COMUNI DI MANTA E SALUZZO

Lavori di collettamento dei reflui provenienti dall'agglomerato di Manta al depuratore di Saluzzo eliminando l'impianto esistente abbattendo il costo energetico

PROGETTO DEFINITIVO

**Risposta richiesta integrazioni
1a riunione telematica del 9 febbraio 2022**

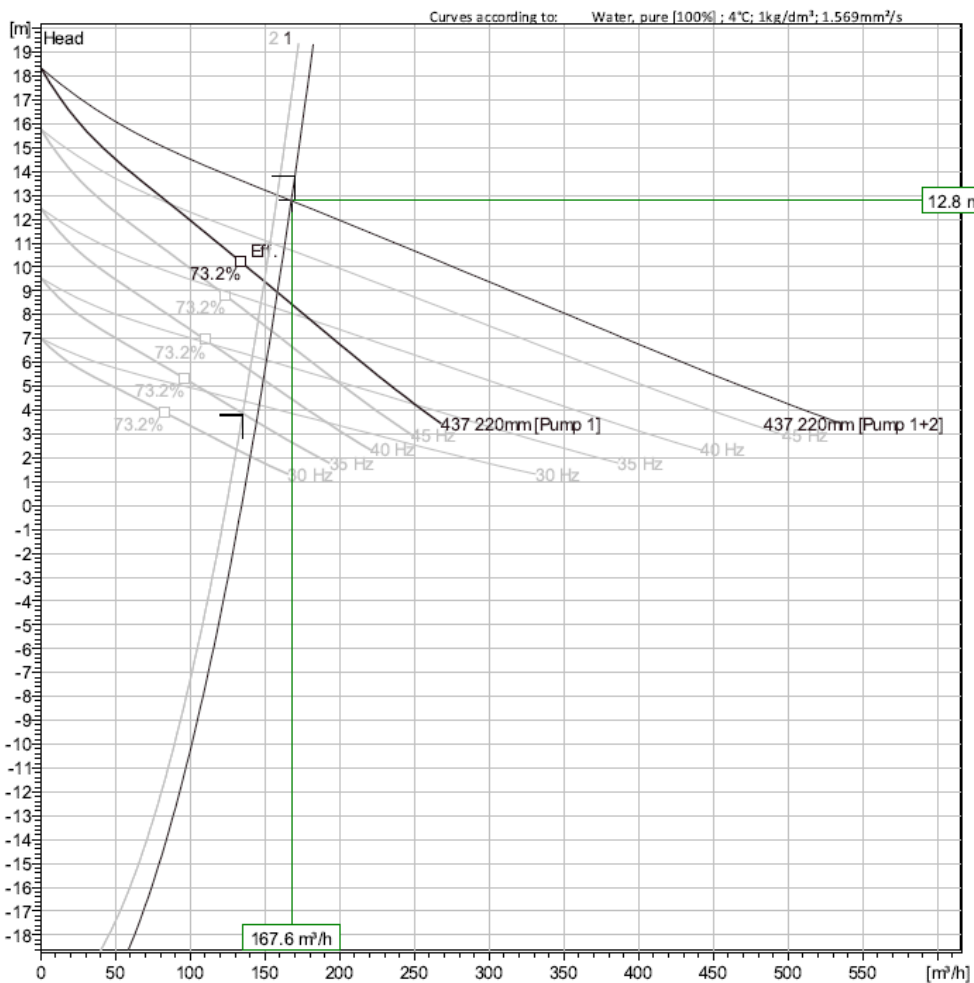
Punto 3.b osservazione: “in relazione:

- I *all'indicata capacità residua dell'impianto di Saluzzo (3.500 A.E), alla potenzialità massima del sistema in progetto (4.000 A.E. corrispondenti ad un carico idraulico di 800 mc/die; 33 mc/h, 5Qm, 4.000 mc/die. 167 mc/h);*

- II *al dimensionamento della nuova vasca di sollevamento, effettuato per garantire una volumetria tale da poter accumulare il refluo durante le ore di picco giornaliero e procedere al rilancio durante le ore di minore carico della portata in arrivo all'impianto di Saluzzo;*
si rileva che:

- III *al fine di mantenere la tubazione di mandata sempre in pressione, la portata minima con cui potrà essere avviata la singola pompa è pari a 130 mc/h, valore che, come già sopra riportato, parrebbe in contraddizione con la portata di ciascuna pompa di 83,5 mc/h*

- IV *l'avvio avverrà all'interno di fasce orarie indicate provvedendo con degli attacca/stacca in modo da garantire la portata minima.*

In relazione al fatto che allo scopo di garantire le finalità dell'intervento , la fase di scolmatura delle portate eccedenti e del rilancio riveste un'importanza fondamentale e prioritaria, si richiede, quindi di descrivere con maggiore dettaglio le modalità di funzionamento previste a progetto concluso, per l'avvio delle pompe di rilancio, nonché le portate in gioco, in particolare:

- *Quanto riportato al punto III;*
- *La massima portata che potrà essere avviata dalla singola pompa;*
- *Le modalità di funzionamento del sistema in occasione di afflussi >5Qm ed i relativi volumi massimi che saranno veicolati in condotta;*
- *funzionamento idraulico dell'intera opera in caso di avaria delle pompe, di blackout, nonché di gruppi elettrogeni di riserva;*

| Sezione: SOLLEVAMENTO INIZIALE | | | |
|---|------|----------------|----------------|
| Prevalenza pompa | m | 12.5 | 6.14 |

Punto 3.b riscontro ACDA SpA: Il funzionamento delle pompe è differente quando funzionano singolarmente da quando funzionano in parallelo.

- *Portata minima pompa singola in modo da mantenere la tubazione di mandata sempre in pressione e quindi le perdite di carico della condotta bilanciano il dislivello geodetico negativo presente: 130 mc/h a 30 Hz*
- *Portata massima pompa singola: 150 mc/h a 50 Hz*
- *Modalità di funzionamento del sistema fino a 5·Qm:*
 - o *raggiunto il livello di attacca nel pozzetto di sollevamento verrà avviata una singola pompa alla frequenza di 35 Hz (tale frequenza è da impostare come frequenza minima di avviamento), qualora il livello continuasse ad aumentare si attacca la seconda pompa, entrambe inizieranno a funzionare a 35 Hz per una portata complessiva di 140 mc/h, aumentando via via la frequenza delle pompe aumenta la portata alimentata all'impianto di Saluzzo, fino ad un massimo di 167 mc/h (5·Qm) a cui corrispondono due pompe in parallelo funzionanti a 50 Hz;*

Prospetto A-A'
1 : 100

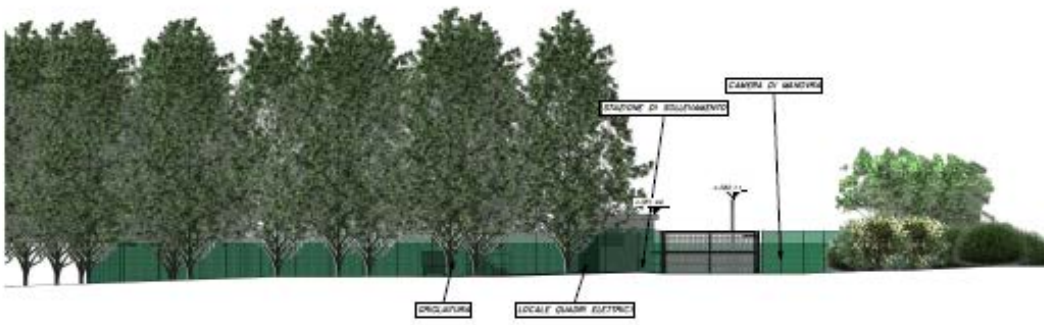
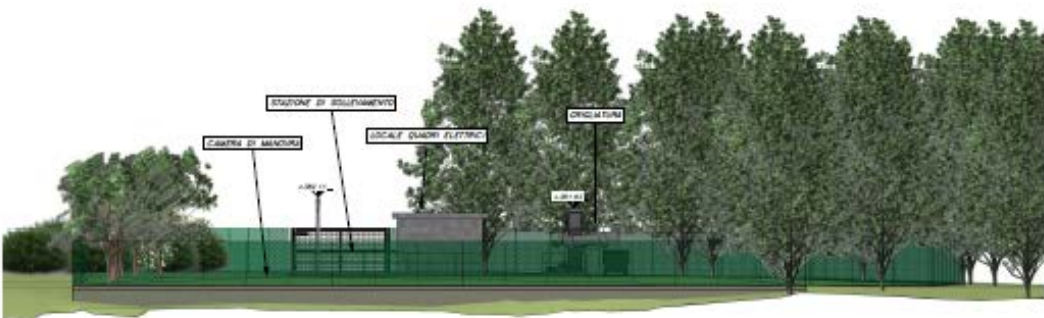
3.1 Osservazione: *“questa Soprintendenza, ai sensi della normativa vigente e per quanto di competenza, considera insufficiente il grado di approfondimento della documentazione inviata e per tanto richiede le seguenti integrazioni”*

- 1. *Rappresentazione fotografica dello stato attuale dell'area d'intervento e del contesto paesaggistico, ripresi da luoghi di normale accessibilità e da punti e percorsi panoramici, corredata da planimetria indicativa dei punti di ripresa.*
- 2. *Approfondimento del progetto definitivo delle sistemazioni esterne e delle opere a verde previste per la mitigazione dell'impatto visivo delle opere sul fronte fluviale, nonché a chiarimento delle caratteristiche della recinzione*

3.1 Riscontro ACDA SpA: si precisa quanto segue

- 1. È stato predisposto l'elaborato P0229-DE-AUT-DW-01 Inquadramento Fotografico zona depuratore esistente nel quale sono state inserite le fotografie dell'area d'intervento allo stato attuale effettuate da luoghi di normale accessibilità corredate da planimetria con i punti di ripresa.
- 2. Le opere di progetto non modificano l'impatto visivo rispetto alla situazione attuale, attualmente le piante sono esterne alla recinzione e pertanto non verranno interessate dai lavori che ricadono totalmente all'interno del perimetro dell'attuale impianto. Si rimanda all'elaborato P0229-DE-IMP-DW-07 – Prospetti per un dettaglio dei prospetti dell'impianto in progetto.
